Засѣданіе 23 ноября.

II. Приг. Изборскъ. Крѣпость.

Рис. 61. Изборскъ. Крѣпость.

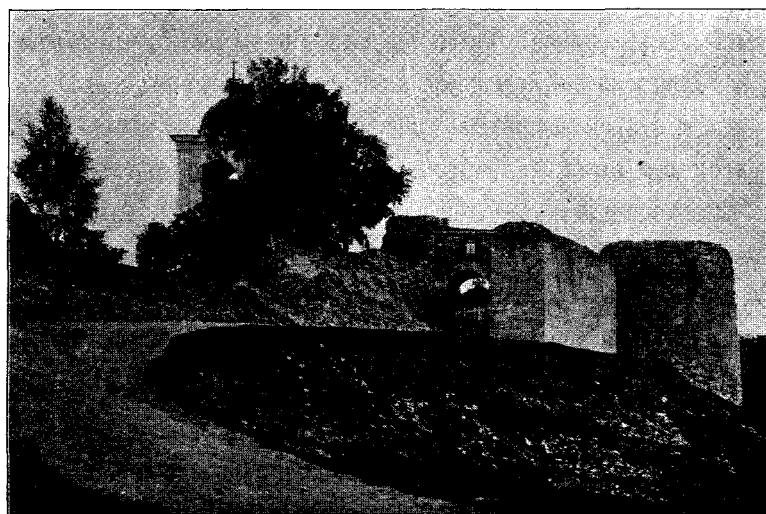
Доложено отношеніе Имп. Русского Военно-Исторического Общества отъ 3 июня 1911 г., которымъ обращается вниманіе Имп. Археологической Комиссіи на то, что башни Изборской крѣпости Рябиновка и Кукувка, особенно послѣдняя, находятся въ весьма плохомъ состояніи. Если теперь же не произвести подкрѣпленія ихъ, то онѣ неминуемо рухнутъ. Въ башнѣ Кукувкѣ провалился сводъ нижняго помѣщенія и прилегающая къ нему часть основанія. (Дѣло 1908 г. № 197).

К. К. Романовъ исчисляетъ необходимѣйшій расходъ на починку Кукувки въ 500 р. В. В. Сусловъ замѣчаетъ, что слѣдовало бы исходить тайствовать ассигнованіе на ремонтъ въ крѣпости по 500 руб. ежегодно. А. Н. Померанцевъ обращаетъ вниманіе на то, что плохи и верхи стѣны. К. К. Романовъ сообщаетъ, что въ Изборскѣ развелось много кладоискателей, которые не мало портятъ и крѣпость.
